Aanvullende vragen Keizer Karelplein, Nijmegen:

Akoestische absorptieschermen rond de warmtepomp (oranje)

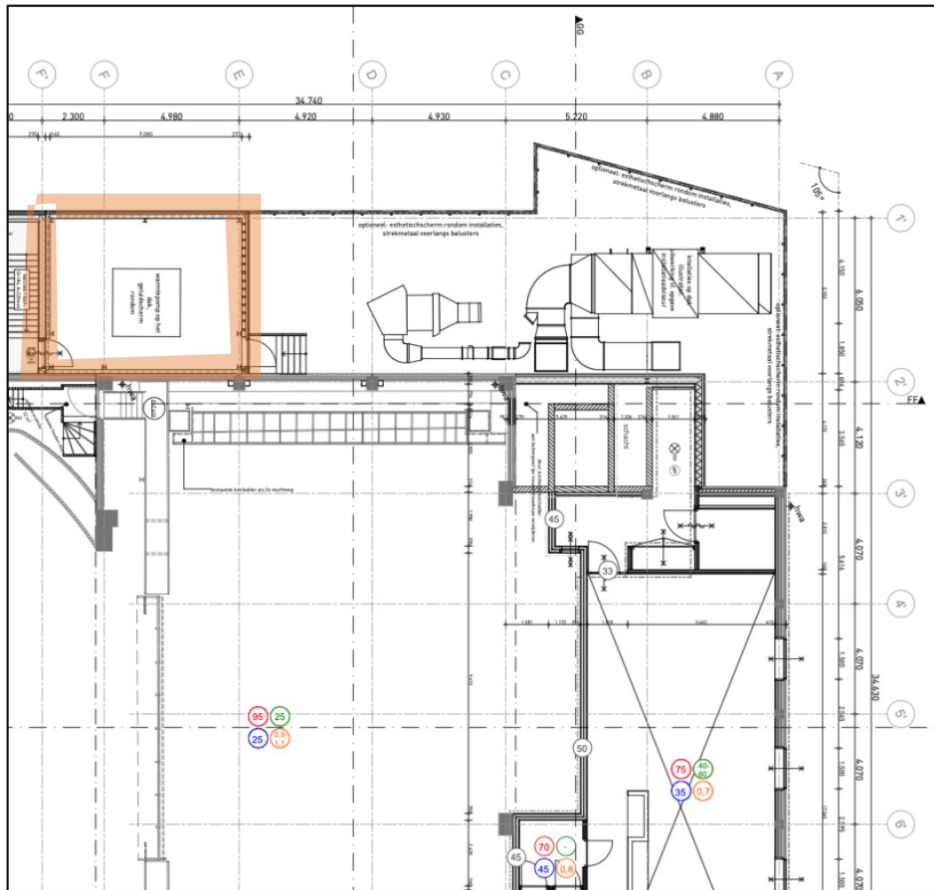
2. Het is toch niet uit te sluiten dat de warmtepomp geen effect heeft op het massawinterverblijfplaats. Is het mogelijk om de warmtepomp te verplaatsen naar een locatie die verder verwijderd is van het massawinterverblijfplaats?

Nee, er is een zeer beperkt aantal opties beschikbaar waar de warmtepomp constructief geplaatst kan worden en alle beschikbare opties bevinden zich rondom de gevels van de toneeltoren. Daarnaast is de positie die nu voorzien is de enige acceptabele optie voor het RCE in het kader van het aanzicht van het Rijksmonument. Bovendien is het vlak op de podiumtoren waarnaast de warmtepomp wordt geplaatst niet geschikt als verblijf voor vleermuizen en is een functie van dit vlak op basis van het ontbreken van sporen of geschikte invliegopeningen uitgesloten (zie foto bij vraag vier).

De warmtepomp wordt aan vier zijden akoestisch absorberende bekleding aangebracht (enkel niet aan de bovenkant). We verwachten niet dat die pomp hoogfrequente geluiden maakt én als dat al in lichte mate zou kunnen voorkomen als bijproduct van activiteit van kleine elektrische componenten is er geen reden om aan te nemen dat de geproduceerde geluiden zo luid zouden zijn dat die verstorend zouden zijn: hoogfrequente geluiden doven erg snel uit in lucht - dit is ook de reden dat een vleermuis zo hard roept bij gebruik van echolocatie – en de akoestische bekleding zal dempend werken.

Het is onzes inziens daarom niet waarschijnlijk dat hoogfrequente geluiden worden geproduceerd en gepropagandeerd door de warmtepomp, en nog onwaarschijnlijker dat dat gebeurt op een niveau waarop ze verstoring zouden zijn voor gewone dwergvleermuizen - zeker in combinatie met de akoestische absorptie door de schermen.

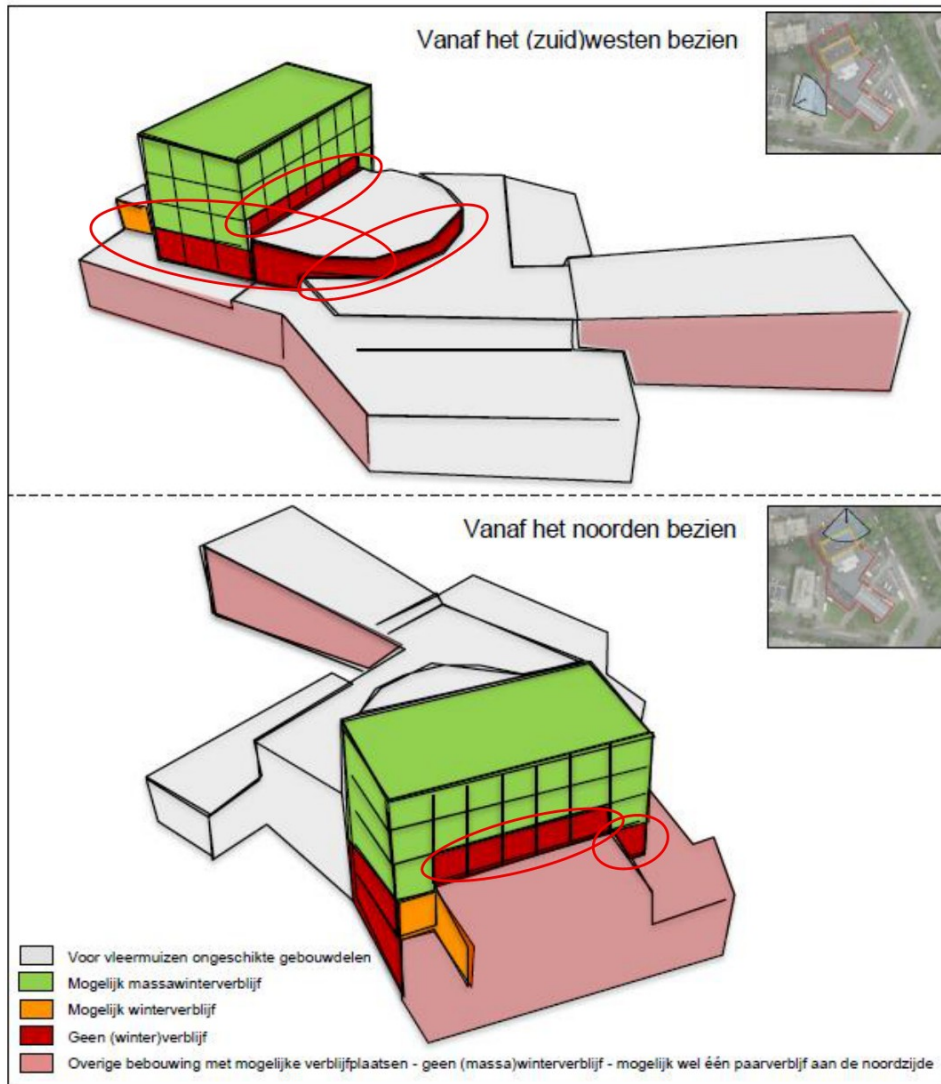
3. Graag beter onderbouwen waarom een slechtvalk uitgesloten is.

Antwoord: Er zijn tijdens geen van de bezoeken (vleermuisonderzoek, quickscan, nader onderzoek en gebouwinspectie massawinterverblijf) slechtvalken of sporen van slechtvalken waargenomen (oude nesten, sporen van vogels / slechtvalk). Ook boven op de toren of op het gebouw zijn geen nesten van vogels aangetroffen. Hier zijn ook geen geschikte nestplaatsen aangetroffen (zie hieronder).

De podiumtoren is vanwege de hoogte weliswaar een geschikte nestplek, maar biedt geen richels, nissen of vensterbanken waar slechtvalk graag broedt ('verticale ruimte'). De gevel rondom de toren is volledig vlak. Enkel op het platdak zou een vogel kunnen nesten, maar hier zijn geen nesten of sporen aangetroffen. Het platdak biedt ook geen beschutting van wind of regen en wanneer het veel regent staat er bovendien water op het dak, het dak is daarmee niet geschikt als nestplaats – en wordt klaarblijkelijk ook niet als nestplaats gebruikt, ook niet door slechtvalk. De enige mogelijke uitzondering met iets meer beschutting vormt het verlichte 'stadsschouwburg', ook hier zijn geen sporen of nesten aangetroffen.

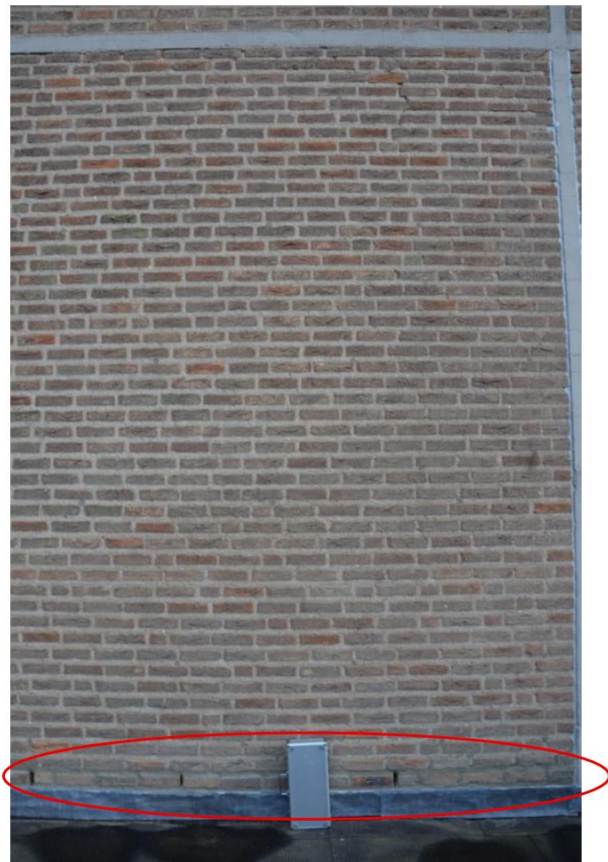
4. In de rapportage staat dat de onderste 3 verdiepingen (begaande grond + verdieping 1 en 2) ongeschikt zijn als massawinterverblijfplaats (zie bovenstaande afbeelding). Er is alleen geïnspecteerd op de begaande grond. Dat er geen zwermgedrag was ter hoogte van de 2^e en 3^e verdieping betekent niet dat daar een massawinterverblijf kan worden uitgesloten als bij de 4^e verdieping een massawinterverblijfplaats is bevestigd. Graag beter onderbouwen waarom massawinterverblijfplaatsen ter hoogte van de 2^e en 3^e verdieping is uitgesloten en waarom de werkzaamheden geen effect hebben op de massawinterverblijfplaatsen.

Antwoord: In de rapportage is op basis van het zwermgedrag EN het feit dat de bovenste drie verdiepingen geschikt zijn als verblijf onderbouwd dat hier zich een massawinterverblijf bevindt. Tijdens het middernachtzwermen rond een massawinterverblijf maken vleermuizen wel degelijk vluchten die zijn gericht op de daadwerkelijke ingang, ook al wordt zelden gezien dat vleermuizen het gebouw binnengaan (https://www.zoogdiervereniging.nl/sites/default/files/2023-01/lutra_651_jansen_et_al_2022_nl.pdf). Onderscheid tussen gebouwdelen kon worden gemaakt omdat de hierboven als vierkantjes aangegeven gebouwdelen niet in verbinding staan met de omliggende gebouwdelen: elk vierkant is door dikke tot aan de buitengrens lopende betonkaders omsloten waardoor de spouwruimtes niet met elkaar in verbinding staan.

Voor de hierboven rood/oranje (incl. rood omcirkelde) gebouwdelen is een functie uitgesloten vanwege het ontbreken van dit zwermgedrag incl. aanvliegen op openingen (dat zich concentreerde rond de bovenste twee verdiepingen) EN/OF op basis van een op 22 november 2024 en 28 februari 2025 uitgevoerde visuele inspectie met endoscoop, waarbij geen sporen en in veel gevallen geen geschikte ruimtes zijn aangetroffen EN omdat er 1) ofwel geen toegangsopeningen of 2) geen geschikte toegangsopeningen aanwezig zijn: voor de omcirkelde rode vlakken op de 2^e en 3^e verdieping van de podiumtoren geldt dat eventueel aanwezige openingen zeer dicht op het platdak zaten (zie foto hieronder), waardoor ze nauwelijks geschikt zijn voor vleermuizen: uitzonderingen op de regel dat enige uitvliegruimte geweest is bestaan altijd, maar ook bij inspectie van deze openingen met de endoscoop zijn geen (sporen van) vleermuizen aangetroffen. Zie de foto hieronder voor de hoogte van de toegangsopeningen t.o.v. het platdak.
